Znak sprawy: SE.261.18.2023
Ogłoszenie nr 2023/BZP 00489372/01

INFORMACJA dla Wykonawców nr 2

Dotyczy: Postępowania o udzielenie zamówienia publicznego pn:

Remont drogi powiatowej nr1230 K na odcinku I w km od 0+000 do km 2+600, na odcinku II w km od 4+485 do km 5+365 (skrzyżowanie z drogą powiatową nr 1232K w km 5+073) w miejscowości Dziaduszyce, Nieszków i Miroszów, Powiat Miechowski.

PRZEKRÓJ TYPOWY

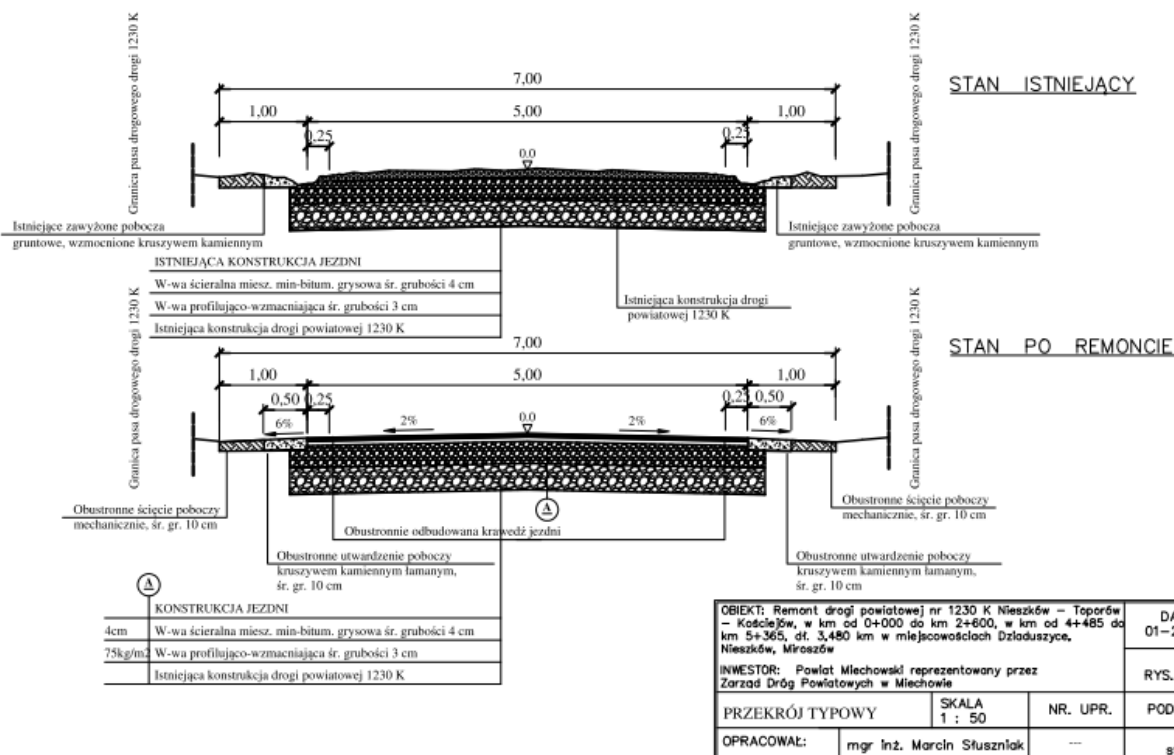
3. Konstrukcja podbudowy w km 0-820-1+1700 i 1+720-2+600- występują rozbieżności w rysunkach oraz SWZ/przedmiar. Prosimy o udostępnienie poprawnego przekroju na którym widoczne są warstwy podbudowy opisane w SWZ. Czy na tym odcinku należy rozebrać całą konstrukcję drogi i wykonać ją od nowa?

1. Zamawiający informuje, iż wycenę należy przeprowadzić w oparciu o załączony kosztorys ofertowy i spójny z nim przedmiar robót. Zapisy dotyczące ścinki poboczy w poz. 1.5 Kosztorysu ofertowego (roboty drogowe) – 7180m² oraz poz. 1.5 Przedmiaru robót (roboty drogowe) – 7 180m² są spójne i nie ma w nich rozbieżności w wyliczonych ilościach.
2. Zamawiający informuje iż w poz. 2.11 Kosztorysu ofertowego (roboty drogowe) należy wycenić 22 szt. ścianek czołowych.
3. Zamawiający informuje iż pozycje kosztorysu ofertowego 3.1-3.3 dotyczą odtworzenia wyłącznie zniszczonych krawędzi drogi. Do wyceny należy przyjąć ilości i zakres technologii robót zgodnie z załączonym kosztorysem ofertowym (roboty drogowe) i przedmiarem robót.
